## Grjótháls 7-11

### Fyrirspurn til skipulagsfulltrúa

Lögð fram fyrirspurn Ölgerðarinnar Egils Skallagrímssonar ehf., dags. 20. febrúar 2023, um breytingu á deiliskipulagi Hálsahverfis vegna lóðarinnar nr. 7-11 við Grjótháls, sem felst í breytingum á frárennsli samkvæmt ódags. tillögum.

Snið með fyrirspurn

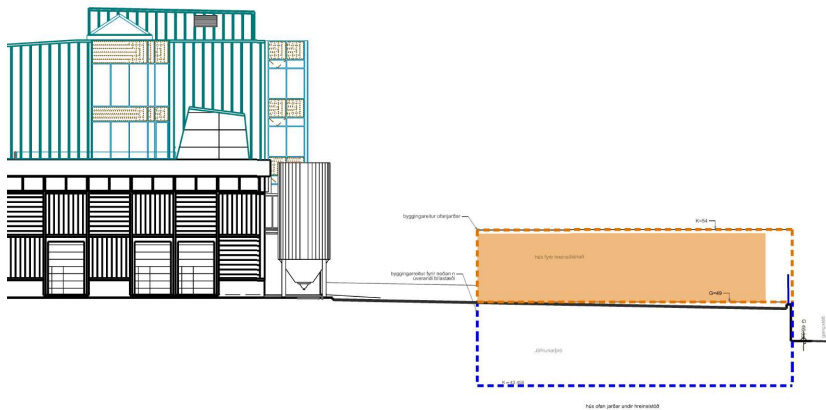
Í fyrirspurn er lagt til að hús fyrir hreinsistöð verði staðsett í norðausturhorni lóðarinnar. Ljóst er að talsverður hæðarmunnur er á milli lóða á svæðinu. Gatan og nágrannalóðin Grjótháls 1-5 standa allt að 3 m neðar í landi en Grjótháls 7-11. Hæð byggingarreits fyrir hreinsistöðvarhús er þannig meiri en 7 m yfir götuhæð. **Skipulagsfulltrúi leggur til að skoðað verði hvort hægt sé að staðsetja húsið fyrir hreinsistöð nær götuhæð** (þ.e. neðar en lóð að öðru leyti) til að minnka grenndaráhrif. Þegar/ef sótt er um breytingu á deiliskipulagi skulu áhrif á umhverfið sýnd með skýrum hætti og eins hvort græn ásýnd (brekka að götu) haldi sér. Æskilegt er að skýringarmynd í þrívídd fylgi gögnum og einnig þarf að sýna skuggavarpamyndir (fyrir og eftir).

**Fyrirvari er gerður á útfærslu**, sbr. umsögn, og skal þar sérstaklega skoða hæðarlegu í landi.

*Snið með fyrirspurn (Séð frá götu): Gulur reitur sýnir fyrirhugaðan bílakjallara.*

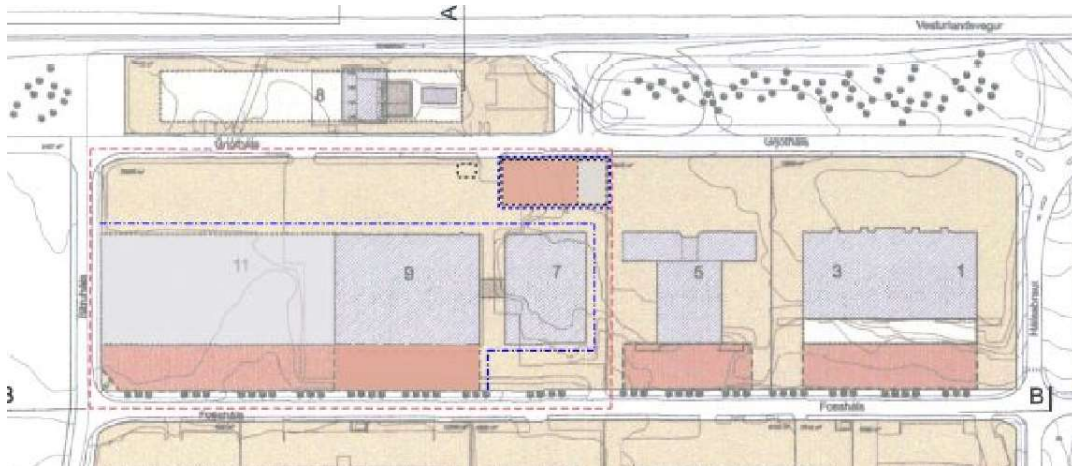
Sýna þarf bílastæðabókhald lóðarinnar; hve mörg bílastæði eru heimil skv. deiliskipulagi í dag, hve mörg bílastæði eru raunverulega á lóðinni og hvert fjöldaviðmið er fyrir lóðina skv. bíla- og hjólastæðastefnu Reykjavíkurborgar. Séu bílastæði í dag fleiri en viðmið bíla- og hjólastæðastefnunnar segja til um er óheimilt að fjölga bílastæðum á lóðinni. Skipulagsfulltrúi gerir ekki skipulagslega athugasemd við að umsækjandi vinni breytingu á deiliskipulaginu til að færa hluta bílastæða í kjallara í norðausturhluta lóðar til að rýmka fyrir athafnasvæði **enda fari heildarfjöldi bílastæða á lóð ekki umfram viðmið bíla- og hjólastæðastefnunnar**. Séu bílastæðin fleiri telur skipulagsfulltrúi ástæðu til að endurmeta þörf fyrir bílakjallara á lóðinni.

Ekki er gerð skipulagsleg athugasemd við að umsækjandi láti vinna breytingu á deiliskipulagi til að færa hluta bílastæða í nýjan kjallara í norðausturhluta lóðar **enda sé bílastæðafjöldi á lóðinni ekki umfram viðmið í bíla- og hjólastæðastefnu Reykjavíkurborgar** sbr. umsögn.
